機水電工程施工實務介紹

吳國楨 電機技師

三、機水電缺失介紹

圖123工程會扣點編號5070603

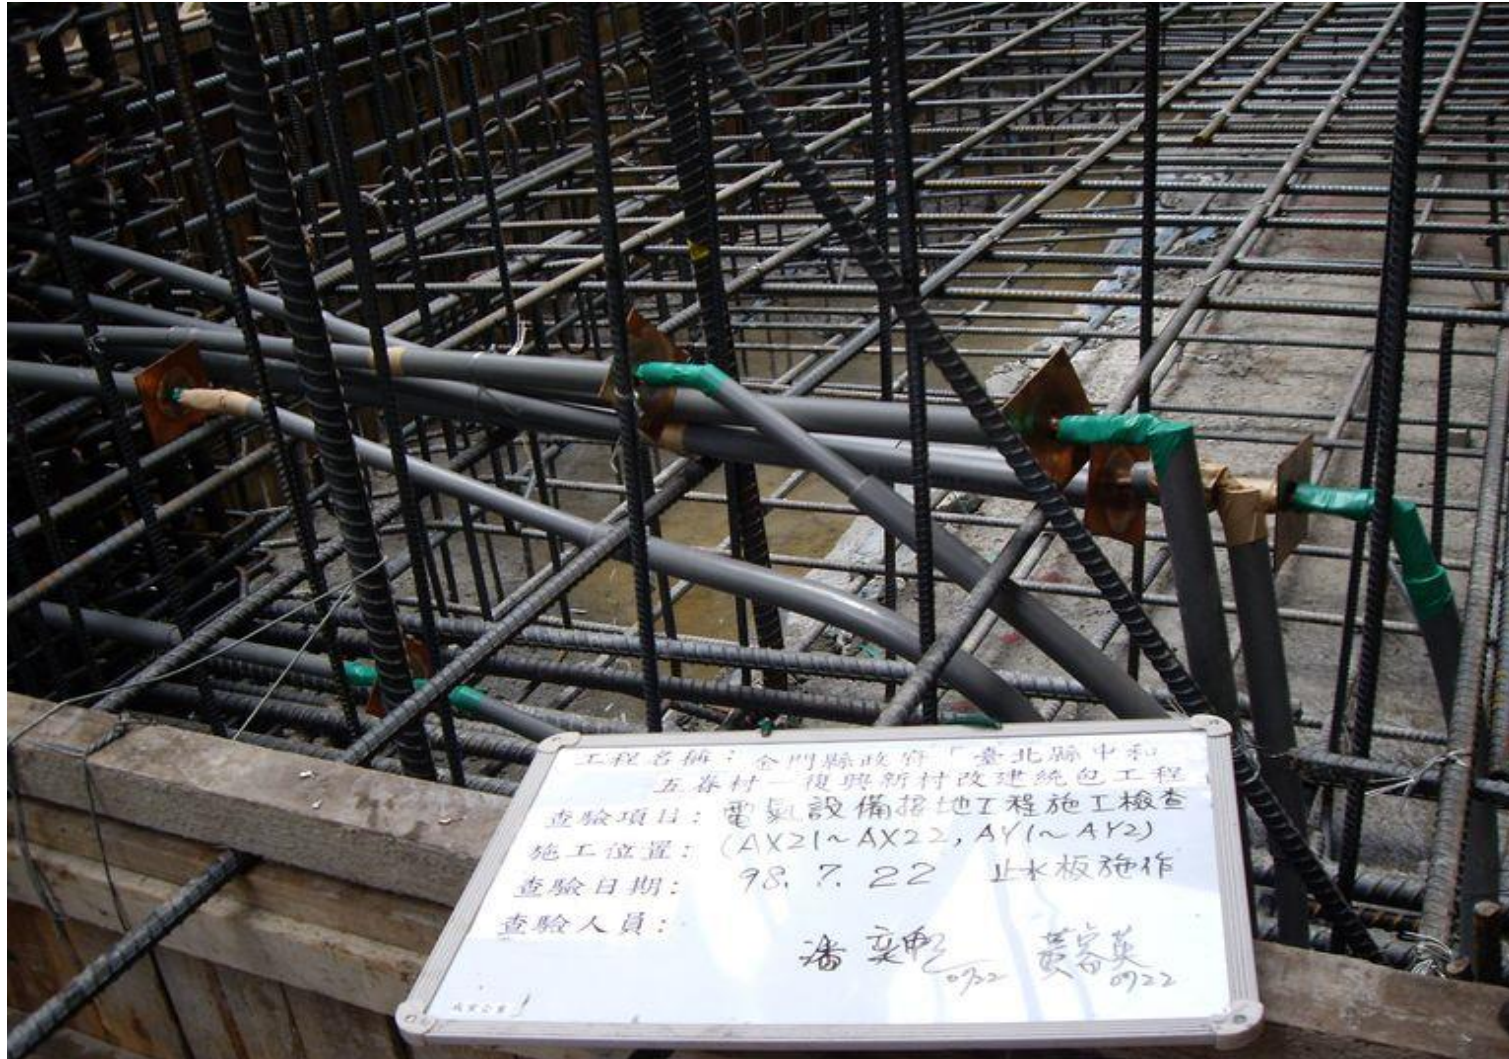
說明：施作止水環而未絕緣處理，造成C、P、E極彼此之間距不足，影響量測正確性。
